Ministero dell'Ambiente e della Tutela del Territorio e del Mare

Commissione Tecnica di Verifica dell'Impatto Ambientale – VIA e VAS

Parere n. 149 del 20.03.2015

Progetto	<i>Procedura ex art 169 comma 4 del D.Lgs. 163/06 e s.m.i.</i>
	<i>Variante al Progetto Esecutivo</i> <i>“Asse viario Marche – Umbria e quadrilatero di penetrazione”.</i> <i>Maxi lotto n.1 – Sublotto 1.2: S.S. 77 “VAL DI CHIANTI” Tronco Pontelatrive-Foligno Tratti Foligno-Valmenotre e Galleria Muccia-Pontelatrive (inclusa galleria)</i> <i>Modifica posizionamento cabina elettrica CE05</i> ID VIP: 2965
Proponente	Società Quadrilatero Marche Umbria S.p.A.

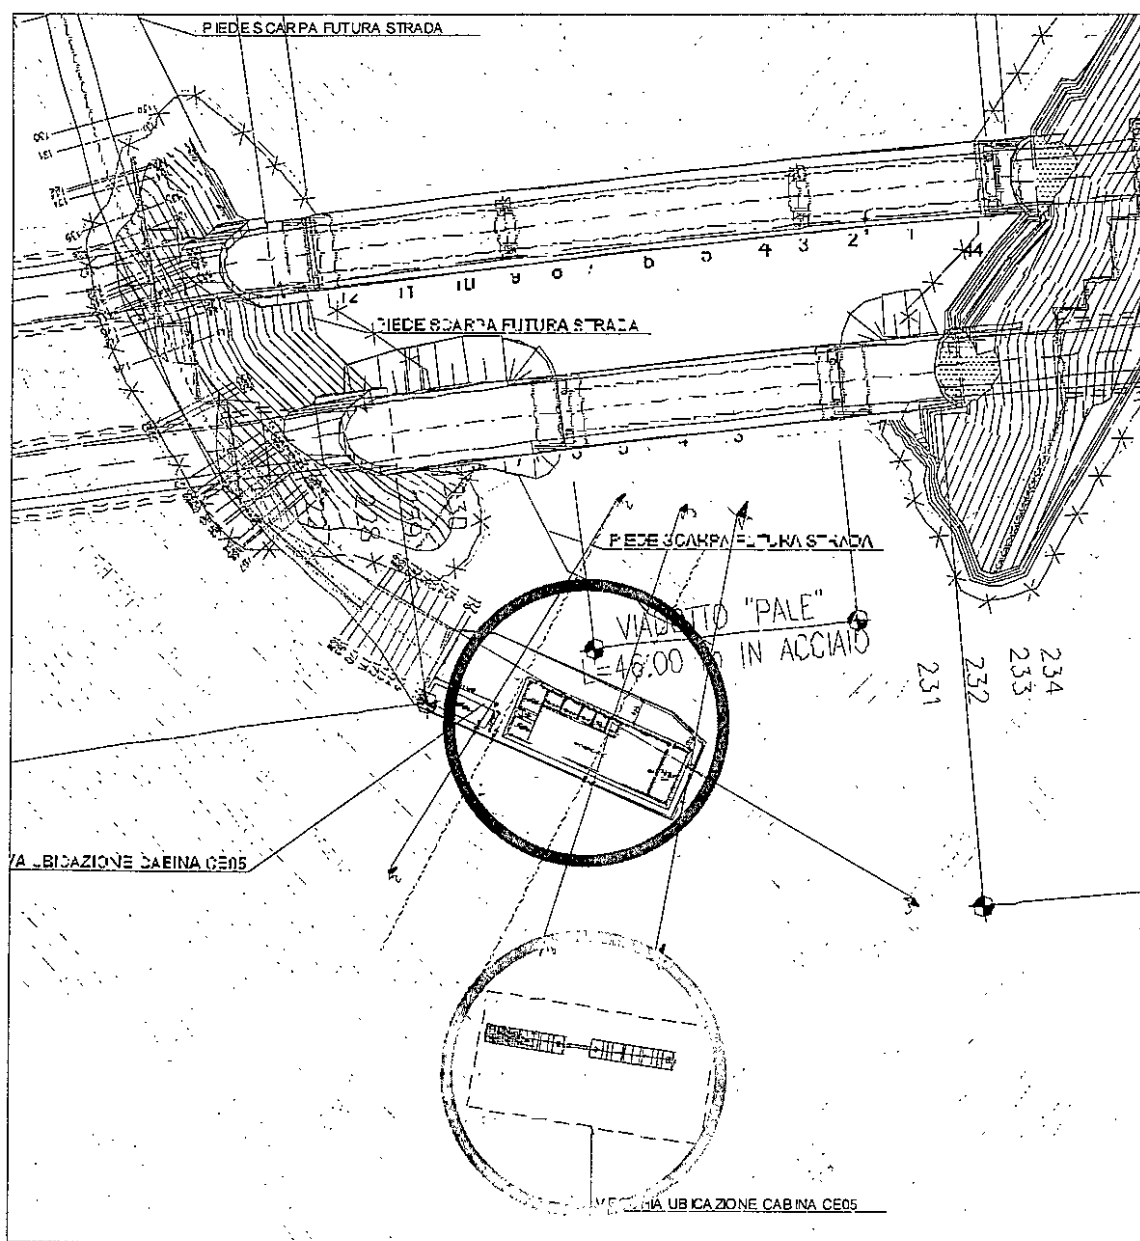
Il nuovo progetto di variante prevede una diversa posizione della cabina elettrica CE05 (riquadro in rosso nella figura che precede) rispetto al progetto di PEA (in arancio).

In particolare la cabina sarà posta a valle della SS 77 in prossimità dell'imbocco della galleria naturale Belfiore, lato PLT, canna nord.

La Variante nell'introdurre delle modifiche al posizionamento della cabina elettrica CE05, non altera sostanzialmente l'assetto dei luoghi coinvolti dai lavori in quanto avvengono all'interno dei fronti di lavoro.

L'opera prevista ricade nell'area assoggettata al vincolo paesaggistico ai sensi del D.Lgs. 42 del 22 gennaio 2004, in quanto ricoperta da boschi e sottoposta a vincolo di rimboschimento. Tutti gli interventi previsti però ricadono all'interno delle aree di cantiere, dove è già avvenuto il taglio della vegetazione, è stata attuata relativa compensazione economica al Comune di Foligno, in ottemperanza alla DGR n.1898 del 15/12/1999 e DGR n.147 del 20/02/2002.

La Variante introduce alcune modeste novità nei layout delle aree di cantiere che non producono significative modifiche negli ingombri, non interessano nuovi ricettori e, non introducendo nuove sorgenti emissive, non alterano il quadro emissivo già valutato in sede di PEA.

sussistono le condizioni di cui al comma 3 dello stesso art. 169 perché sia approvata direttamente dal
Soggetto Aggiudicatore la proposta di "Modifica del posizionamento della cabina elettrica CE05".
